Nouvelle plaque de fermeture et nouvelle porte intérieure pour appareils à micro-ondes compacts

EMWK 1050.0 - EMWG 1050.0 - MWGC 610.1

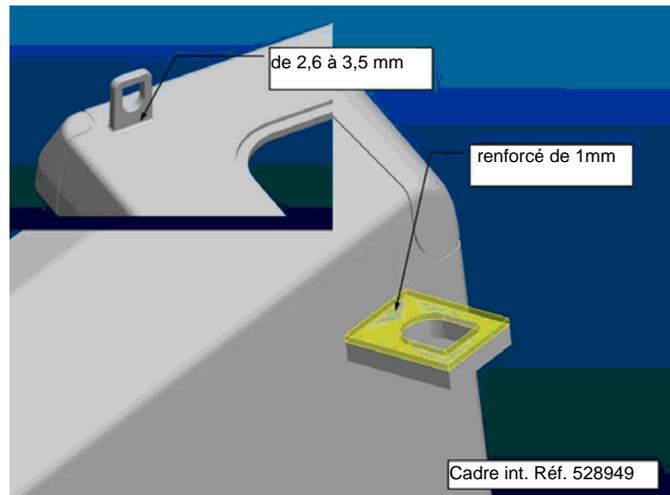
- La plaque de fermeture se place en position de sécurité, suite à une interaction réduite entre le crochet et la plaque de fermeture. De temps en temps, compte tenu du mouvement rapide, le ressort sort de sa position.
 - Arrêt de la fonction micro-ondes pendant une utilisation normale, dû au fonctionnement instable des microcontacts.
1. Remplacer les plaques de fermeture gauche et droite.

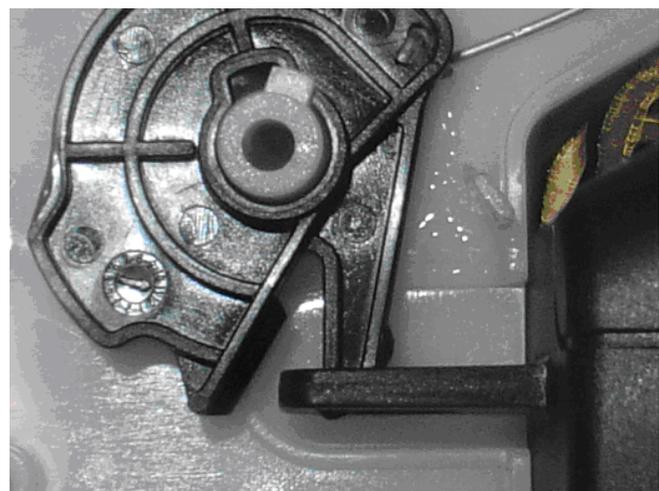
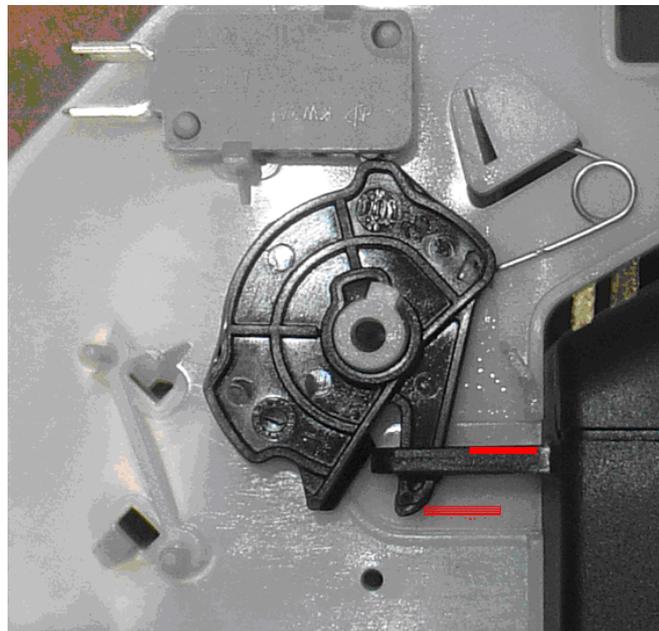
2. Remplacez le cadre de la porte intérieure.
Le cadre est élargi de 1mm et la base est renforcée.

Ces améliorations garantissent à la plaque de fermeture un fonctionnement mécanique parfait et une meilleure stabilisation.

Grâce au crochet, les positions extrêmes sont évitées, sans que la plaque de fermeture puisse se mettre en position de sécurité lorsque le crochet est décroché.

Le crochet a été renforcé, ce qui réduit le risque de rupture.
